**AVIS RELATIF À LA PROTECTION
CONTRE LES EVENTUELS EFFETS NOCIFS ET NUISANCES
PROVOQUÉS PAR LES RAYONNEMENTS NON IONISANTS
GÉNÉRÉS PAR DES ANTENNES ÉMETTRICES STATIONNAIRES**

Commune : MOUSCRON - Exploitant : PROXIMUS

Référence exploitant : 56MPL_03

Rapport n° 3821 / 2023

Figure 1 : Vue en plan des lieux de séjour et des points de contrôle

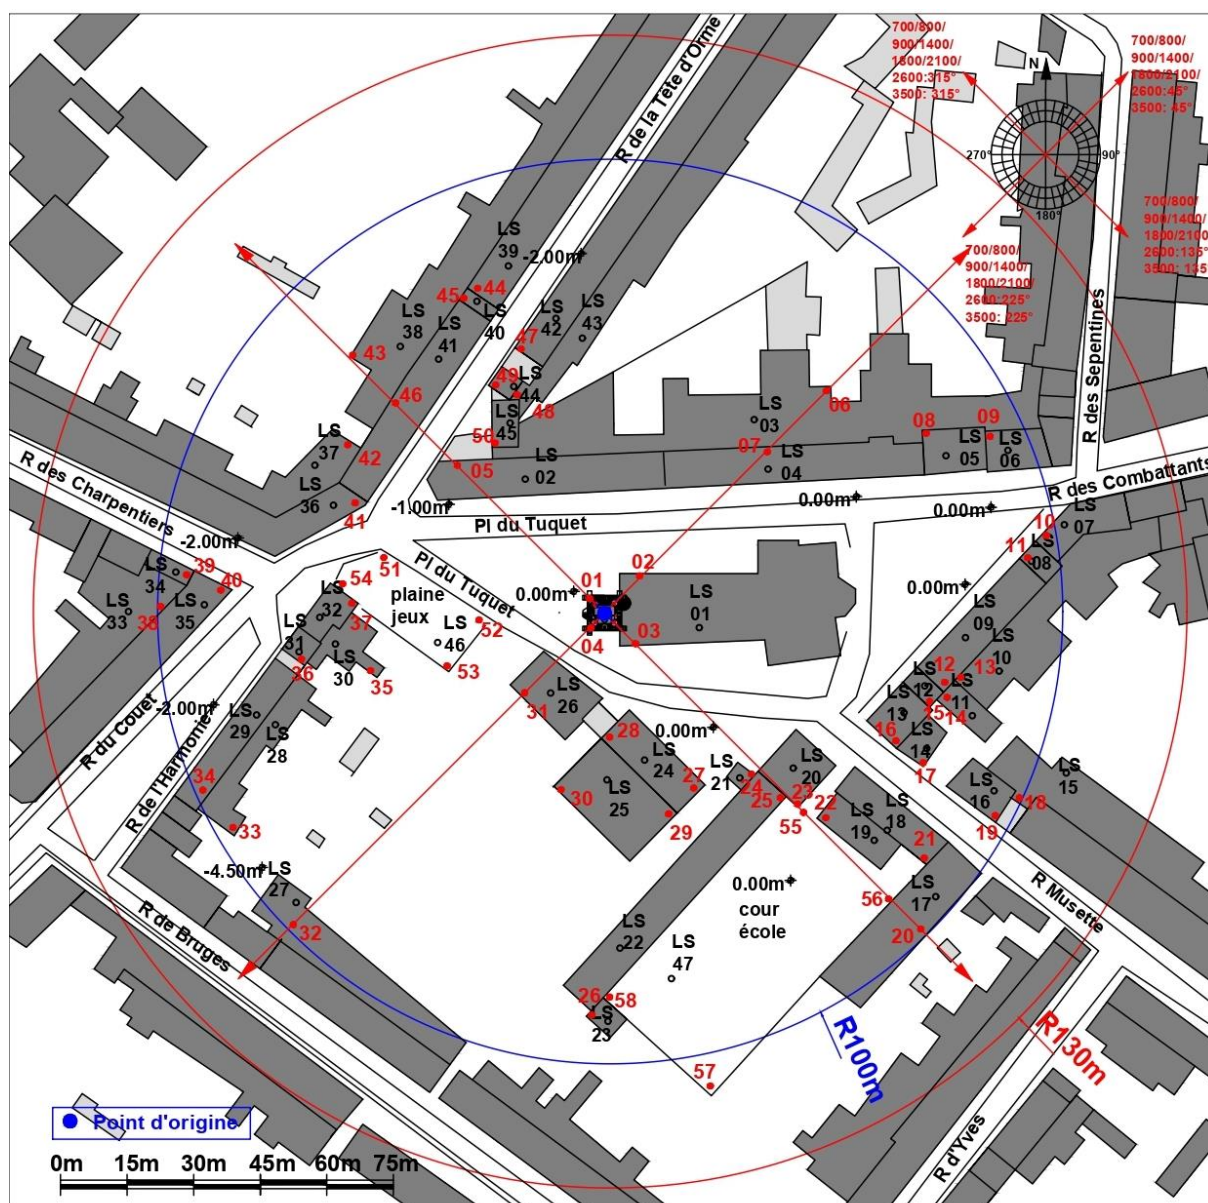
Les fréquences d'émission, la puissance rayonnée par chacune des antennes et leur gain permettent de déterminer le rayon de la zone à analyser. Tout dépassement de la limite par installation est exclu en dehors de cette zone. Le tableau 2 reprend les 35 LS² pour lesquels l'indice d'exposition est le plus élevé. Les différentes colonnes indiquent :

- le numéro du point de contrôle repris sur un des plans de la figure 1;
- le numéro du LS dans lequel se trouve le point de contrôle de la 1^{ère} colonne ;
- l'atténuation d'obstacle prise en compte pour le calcul de l'indice d'exposition dans le LS ;
- le résultat du calcul de l'indice d'exposition.

En ce qui concerne les antennes de l'installation mentionnées dans le tableau 1, la distance maximale à laquelle la limite pourrait être atteinte, à l'extérieur, est égale à 87,6 m. S'il n'y a pas de LS à une distance inférieure, les antennes respectent forcément la limite d'immission.

Dans le cas des LS situés à l'intérieur des bâtiments, une atténuation d'obstacle est prise en compte et il en résulte que la distance maximale à laquelle la limite pourrait être atteinte se réduit à 62,0 m.

Les résultats de l'évaluation décrite au paragraphe 4 indiquent que les antennes émettrices stationnaires de l'installation faisant l'objet du présent avis ne produisent pas, dans un lieu de séjour, un rayonnement électromagnétique maximum supérieur aux limites fixées à l'article 4 du décret.

Figure 2 : Vue en plan des installations d'antennes dans un rayon de 300 mètres autour de l'installation faisant l'objet de la demande d'avis

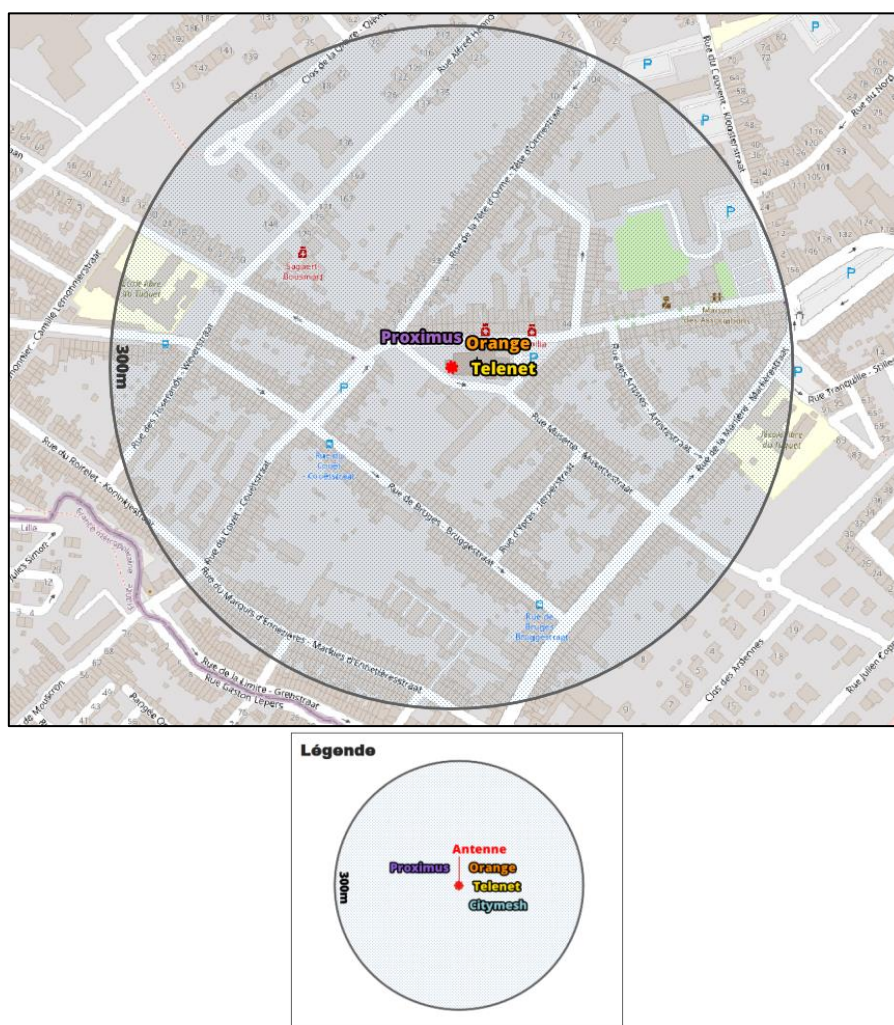
Le plan en projection verticale de la figure 2 indique la localisation des antennes actives éventuelles visées par le décret et situées dans un rayon de 300 mètres autour de l'installation référencée dans le paragraphe 2. Les données de localisation de ces antennes et les avis correspondant sont accessibles via le cadastre en ligne des antennes émettrices stationnaires⁶.

Compte tenu du nombre d'installations localisées dans la figure 2, il apparaît que l'intensité du rayonnement électromagnétique généré, dans les lieux de séjour situés à proximité de l'installation référencée dans le paragraphe 2, par l'ensemble des antennes émettrices stationnaires de l'ensemble des exploitants du même site d'antennes émettrices stationnaires respecte la limite fixée à l'article 4, § 2 du décret.
